ORTSGEMEINDE BEINDERSHEIM
BEBAUUNGSPLAN „IM WÖRTCHEN“
FRÜHZEITIGE ÖFFENTLICHKEITSBETEILIGUNG SOWIE
ANHÖRUNG DER BEHÖRDEN UND DER SONSTIGEN TRÄGER ÖFFENTLICHER
BELANGE

Frühzeitige Öffentlichkeitsbeteiligung

Frühzeitige Beteiligung der Behörden und Träger öffentlicher Belange

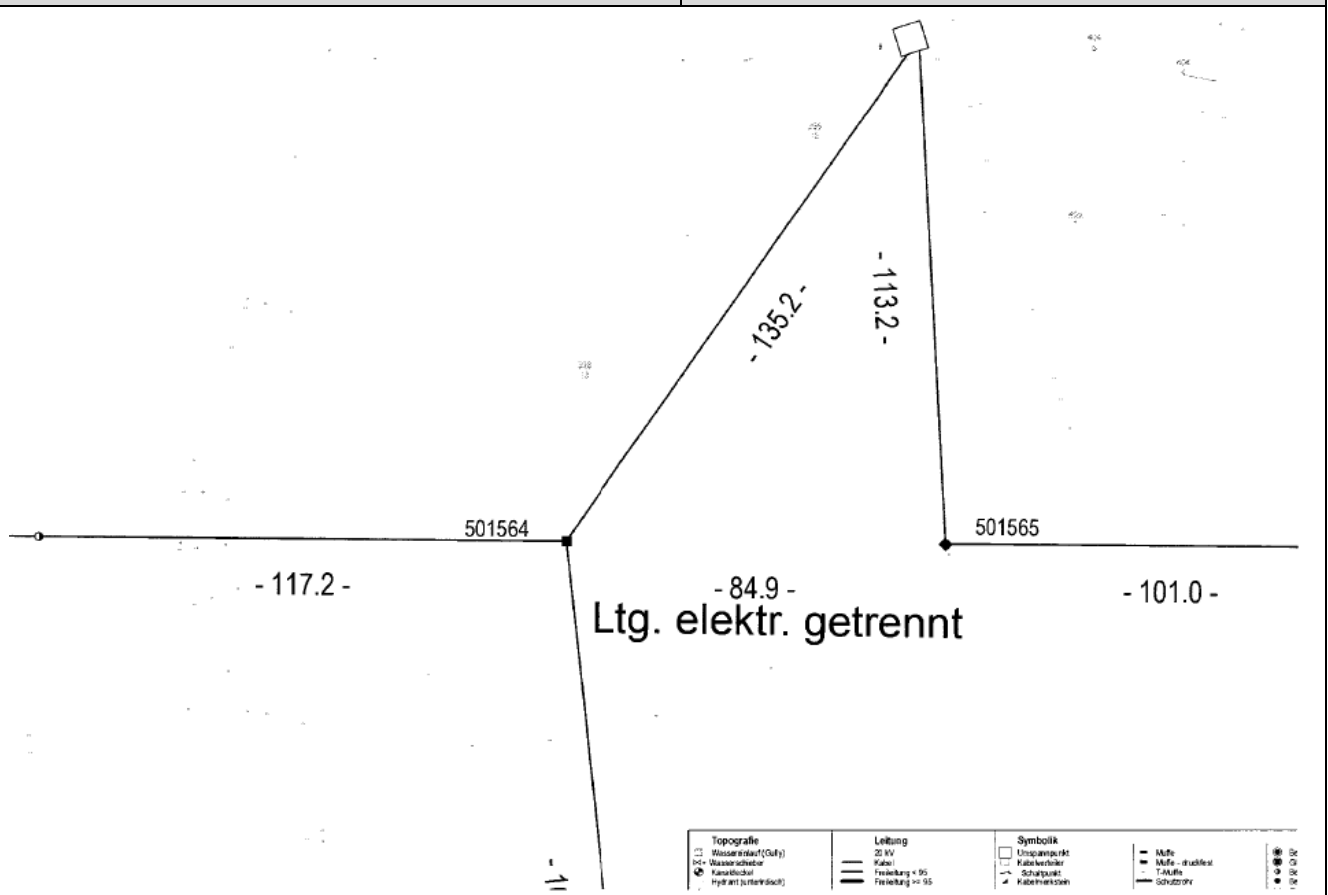
<p>Weiterhin ist zu beachten, dass sich auf dem Flurstück 398/13, innerhalb der privaten Grünflächen, die Standorte unserer Freileitungsmaste Nr. 501564 und Nr. 501565 befinden. Aufgrund sicherheitstechnischer Erfordernisse besitzen die Stromversorgungsmaste grundsätzlich eine Freihaltefläche in Kreisform mit einem Radius von 8,00 m um den Mastmittelpunkt (= sicherheitstechnischer Abstand bedingt durch die Ausbildung des unterirdischen Mastfundamentes sowie im Hinblick auf eine Gefährdung der Standsicherheit des Mastes unter Zugrundelegung statischer Gesichtspunkte).</p> <p>Innerhalb dieses Freihaltbereiches sind alle baulichen Anlagen und leitungsgefährdende Maßnahmen wie auch beispielsweise vorgesehene Anpflanzungen zur Entwicklung von Natur und Landschaft untersagt.</p>	<p>Um die beiden Maststandorte wird eine freizuhalten Schutzfläche mit einem Radius von je 8 m festgesetzt. Innerhalb dieser Schutzbereiche sind alle baulichen Anlagen und leitungsgefährdende Maßnahmen einschließlich Anpflanzungen von Gehölzen untersagt.</p>

<p>Des Weiteren muss sichergestellt werden, dass an die bestehenden Leitungsmaste (siehe Planauszug) jederzeit mit Fahrzeugen und schweren Baugeräten herangefahren werden kann. Hierfür ist eine dauerhafte Zufahrsmöglichkeit, mit einer Mindestbreite von 4 m, an die Maste heran freizuhalten. Darüber hinaus ist zu bedenken, dass für den Betrieb und für die Durchführung von</p>	<p>Die Leitungen sind im Bestand vorhanden. Es oblag daher schon bislang dem Leitungsbetreiber, mit dem Grundstückseigentümer Vereinbarungen zur Sicherstellung der Erreichbarkeit der Leitungstrasse zu treffen.</p>

Pfalzwerke Netz AG	
Schreiben vom 22.08.2023	Bewertung der Stellungnahme
<p>Instandhaltungsarbeiten an den Mittelspannungsfreileitungen, auch eine dauerhafte Zugänglichkeit entlang der Stromtrasse (sog. Arbeitskorridor) gewährleistet sein muss.</p> <p>Der aktuellen Planung können wir nicht zustimmen.</p>	<p>Ungeachtet dessen können die Leitungsschutzstreifen ergänzend als Fläche, die mit Geh-, Fahr- und Leitungsrechten zugunsten des Leitungsbetreibers zu belasten sind, festgesetzt werden.</p>
<p>Für die weiteren Planungen und dem Bauleitplanverfahren gibt es demnach zur Vermeidung der Konfliktsituation aus unserer Sicht folgende Möglichkeiten:</p> <p>1. Den Bebauungsplanentwurf dahingehend zu ändern, dass die Schutzstreifen der 20-kV-Mittelspannungsfreileitungen über die Festsetzung eines Geh-, Fahr- und Leitungsrechtes gesichert werden sowie die Masten mit einer Bauverbotszone darzustellen. Die vorgesehene maximale Bauhöhe kann nicht realisiert werden. Sollte eine Unterbauung von Schutzstreifen zwingend erforderlich und gewünscht sein, so bleibt unsererseits zu untersuchen, mit welchen Restriktionen bzw. Bauhöhenbeschränkungen wir eine Zustimmung erteilen können.</p>	<p>Diese Variante wird nicht in den Bebauungsplan übernommen, da sie eine Bebauung der für die Erweiterung des vorhandenen Betriebs erforderlichen Flächen weitgehend ausschließen würde. Eine Unterbauung der Leitung ist aufgrund ihrer geringen Höhe nicht möglich.</p>

<p>2. Sollte eine Bebauung in den Schutzstreifen aufgrund der zulässigen Bauhöhen nicht möglich sein, bleibt unsererseits zu untersuchen, in welchem Umfang das Erfordernis besteht, die Freileitung zu ändern (z.B.: Verkabelung mit Abbau der Freileitung, Verlegung/Verkabelung).</p> <p>Hierzu hat es nach unserem gegenwärtigen Kenntnisstand allerdings noch keine Gespräche gegeben und wurde der Gemeinde bzw. dem Vorhabenträger auch noch kein diesbezügliches Angebot unterbreitet.</p> <p>Auch bei dieser Variante wird es darüber erforderlich, dass die Schutzstreifen der 20- kV-Mittelspannungsfreileitungen über die bedingte Festsetzung eines Geh-, Fahr- und Leitungsrechtes gesichert sowie die Masten mit einer Bauverbotszone dargestellt werden.</p>	<p>Wie oben dargelegt, wurde mit den Pfalzwerken zwischenzeitlich eine teilweise Erdverkabelung der Leitungen vereinbart.</p>
<p>Bitte informieren Sie uns frühestmöglich, welche der beiden Varianten Sie präferieren. Sollten Sie sich für eine Leitungsänderung entscheiden, ermitteln wir gerne Grobkosten für Sie.</p> <p>Für ein verbindliches Angebot zur Umsetzung der Variante 2 wenden sie sich bitte an unsere zuständige Fachabteilung (Netzvertrieb). Hier werden weitere Details wie u.a. die Kostentragung geklärt werden. Gerne können Sie diesbezüglich Kontakt mit den zuständigen Kollegen aufnehmen:</p> <p>Pfalzwerke Netz AG Kfm. Services Netzvertrieb Postfach 21 73 65 67072 Ludwigshafen</p>	<p>Die Stellungnahme wird zur Kenntnis genommen.</p>

Pfalzwerke Netz AG	
Schreiben vom 22.08.2023	Bewertung der Stellungnahme
Herr Wolf Telefon: +49 621 585 2772 Mail: netzvertrieb@pfalzwerke-netz.de	
Die Freileitungen können erst geändert werden, nachdem die Ortsgemeinde Lamsheim-Heßheim der Pfalzwerke Netz AG hierzu den Auftrag erteilt hat. Die Beauftragung ist nicht Bestandteil des Bebauungsplanverfahrens.	Die Beauftragung zum Rückbau der Freileitungen erfolgt durch den Vorhabenträger.
Infolge des eben erläuterten Sachverhaltes und solange sich Versorgungseinrichtungen im Geltungsbereich des Bebauungsplanes befinden, wird es erforderlich sein, den IST-Zustand darzustellen und die 20-kV-Mittelspannungsfreileitungen wie nachfolgend beschrieben in den Bebauungsplan zu übernehmen, bzw. festzusetzen.	Die Stellungnahme wird zur Kenntnis genommen. Die bestehenden Leitungen werden nachrichtlich im Bebauungsplan dargestellt.
Sofern der Abbau der Freileitung forciert werden soll, ist zu empfehlen, dies als „ Aufschiebend Bedingte Festsetzung “ nach § 9 Abs. 2 BauGB im Bebauungsplan wie folgt zu berücksichtigen: Zeichnerische Berücksichtigung Der Bestand der 20-kV-Mittelspannungsfreileitung inkl. Masten ist als bedingte Festsetzung gem. § 9 Abs. 2 BauGB in der Planzeichnung zum Bebauungsplan zeichnerisch wie folgt zu berücksichtigen: (mit entsprechender Anpassung der Legende): <ul style="list-style-type: none"> • Die Führung der Versorgungsleitungen (Planzeichen 8. der Anlage der Planzeichenverordnung, Hauptversorgungsleitungen oberirdisch) ist bereits korrekt erfolgt (Anmerkung zum abzubauenen Leitungsabschnitt: dies kann mit dem Hinweis „Leitung wird abgebaut“ aufgeführt werden) • Die zugehörigen Schutzstreifen über Eintragung einer mit einem „Geh-, Fahr- und Leitungsrecht (zu Gunsten des Betreibers gem. § 9 Abs. 1 Nr. 13 BauGB) zu belastenden Fläche“ (Planzeichen 15.5 der Anlage der Planzeichenverordnung) mit einer Gesamtbreite von jeweils 20 m, Eintragung der Maßangabe 10 m jeweils beidseitig der Führung der jeweiligen Freileitung über eine Maßlinie. (Anmerkung zum abzubauenen Leitungsabschnitt: dies kann mit dem Hinweis „Entfällt bei Demontage der Versorgungseinrichtung“ aufgeführt werden) • Der Standort der zugehörigen Stromversorgungsmaste Nr. 501564 und Nr. 501565 mit einer Freihaltfläche um den jeweiligen Mast in Kreisform mit einem Radius von 8,00 m um den Mastmittelpunkt (Planzeichen 15.8 der Anlage der Planzeichenverordnung, Umgrenzung der Flächen, die von einer Bebauung freizuhalten sind). 	Der Anregung wird in Bezug auf die verbleibenden Freileitungen Rechnung getragen. Für die Leitungsabschnitte, die künftig erdverkabelt verlaufen werden, werden im Bebauungsplan insgesamt 4 m breite Flächen, die mit einem Leitungsrecht zugunsten des Leitungsbetreibers zu belasten sind, festgesetzt. Für die Leitungsabschnitte, die als Freileitung entfallen, besteht keine Erforderlichkeit mehr für die Festsetzung von Flächen, die mit Geh-, Fahr- und Leitungsrechten zu belasten sind. Um die beiden Maststandorte wird eine freizuhaltende Schutzfläche mit einem Radius von je 8 m festgesetzt. Innerhalb dieser Schutzbereiche sind alle baulichen Anlagen und leitungsgefährdende Maßnahmen einschließlich Anpflanzungen von Gehölzen untersagt.

Um die beiden Maststandorte wird eine freizuhaltende Schutzfläche mit einem Radius von je 8 m festgesetzt. Innerhalb dieser Schutzbereiche sind alle baulichen Anlagen und leitungsgefährdende Maßnahmen einschließlich Anpflanzungen von Gehölzen untersagt.
